REF: Respuesta al radicado 202461203077202. Observaciones al Estudio de Demanda y Atención de Usuarios Unidad Deportiva El Salitre - UDS versión 0.

Una vez revisado el documento y anexos al Estudio de Demanda y Atención de Usuarios – EDAU, del proyecto Unidad Deportiva El Salitre - UDS enmarcado en el Contrato IDRD-CTO-3113-2023 cuyo objeto es *“Coliseos menores busca consolidar una nueva propuesta arquitectónica y urbanística para el Antiguo Edificio de Ligas, tras su declaratoria de cambio de categoría de conservación, bajo los objetivos de promover la recuperación y poner en valor el coliseo como BIC Nacional”* ubicado en la Avenida Calle 63 con Avenida Carrera 68 como se muestra en la Figura 1, la Subdirección de Infraestructura emite las siguientes observaciones:

Figura 2. Armonización con el proyecto Transmilenio Troncal Carrera 68.

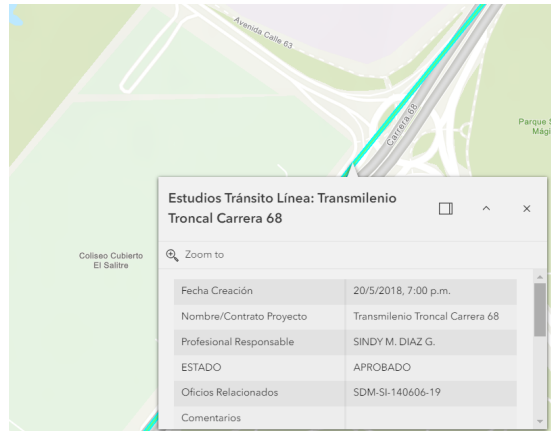
- 9.5 Se debe garantizar la armonización con la infraestructura existente y los demás proyectos colindantes, en ejecución o proyección (Transmilenio Troncal Carrera 68), los cuales se deben articular para garantizar la accesibilidad, conectividad y seguridad vial de todos los actores. (Figura 2)
